AMPLIACIÓN A ESTUDIO DE IMPACTO AMBIENTAL

PROYECTO:
“UNIDOS”

INFORMACIÓN SOLICITADA

PROYECTO: "UNIDOS"

Vista de pozo de percolación para la PTAR

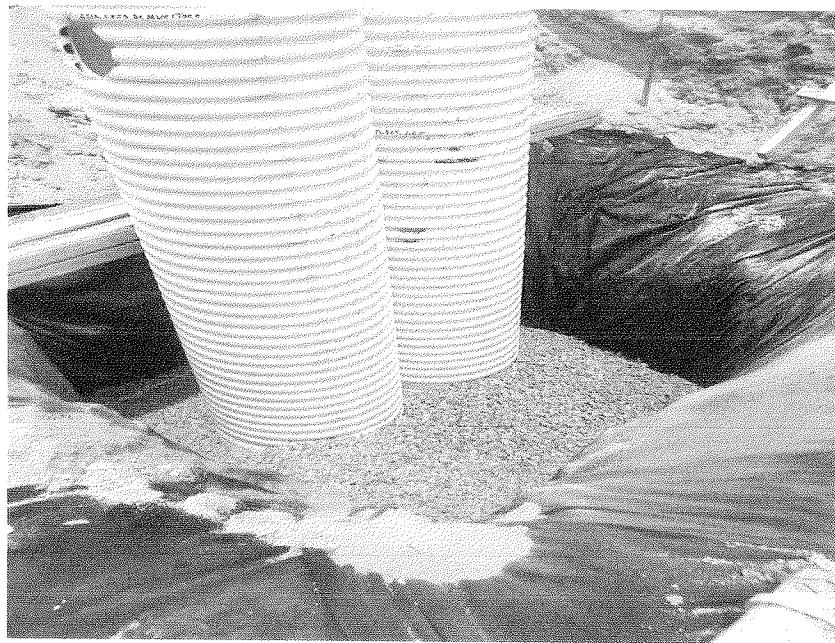
2. Que en el punto 6.6. Hidrologia. Indican que no se registra fuente hídrica dentro del lote, se cuenta con buenos drenajes pluviales para la descarga de las lluvias. Que en la memoria hidráulica de la planta de tratamiento de aguas residuales indica que la descargar de aguas tratadas será hacia la quebrada sur. Por lo cual deberán caracterizar y presentar la línea base de dicho acuífero.

En efecto como se menciona las aguas tratadas se dirigen hacia la Quebrada Sur que permanece seca en la temporada de verano, sin embargo, el MINSA mediante visita del 9-3-21 (**Solicitud verbal en sitio**) solicitó a la empresa diseñadora y al Promotor la construcción de un Pozo de Percolación para atender esta situación, con las siguientes características:

- Instalación de 2 tuberías corrugadas de 24" con capacidad de percolación de 35 litros por minuto en suelo saturado según prueba de percolación realizada en campo y caudal máximo de descarga de la PTAR
- Sistema de válvulas para distribuciones de caudales según requerimiento de la descarga (percolación o descarga directa)
- Construcción subterránea con área reducida de ocupación y aprovechamiento total del área circundante, el área estimada es de 4m²
- Entrada de aguas residuales tratadas directamente de la PTAR por gravedad, sin la necesidad de bombeos o disipadores de energía
- Se adjuntan fotos de referencia de la construcción del Pozo de Percolación en – **ANEXOS**
- **Se adjuntan informes de Muestreo del cajón de salida de la PTAR de dos laboratorios certificados – CALIDAD DE AGUA RESIDUAL**
- **Toth Research and Lab.**
- **Corporación Quality Services S.A.**

Figuras 1 y 2 – Posición de las tuberías del pozo de percolación en cama de arena y piedra y conexión desde la caja de muestreo
